Informe Consolidado de Solicitud de Aclaraciones, Rectificaciones y/o Ampliaciones Complementario a la Declaración de Impacto Ambiental del Proyecto "Hortensia Solar"

Nombre del Titular : CVE Proyecto Cuarenta y Ocho SpA.
Nombre del Representante Legal : Juan Antonio Rehnfeldt
Dirección : Avenida Vitacura N° 2939, Of 1901

El presente Informe Consolidado de Solicitud de Aclaraciones, Rectificaciones o Ampliaciones Complementario a la Declaración de Impacto Ambiental del proyecto "Hortensia Solar", contiene las observaciones generadas en virtud de la revisión de la Adenda.

(Fuente: Figura 2-3 de la DIA)

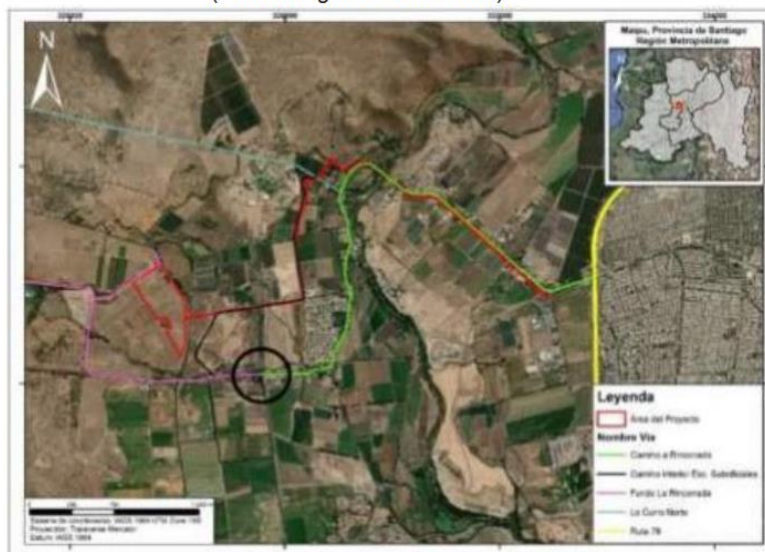
- 4.14.1 El proyecto al no considerar una conexión con la red vial pública, su acceso se define dónde termina el Camino privado Fundo La Rinconada y empieza Camino Rinconada. Al respecto, se solicita aclarar cómo se regula el movimiento de ingreso y egreso vehicular en dicho punto (destacado en círculo negro en la siguiente figura).
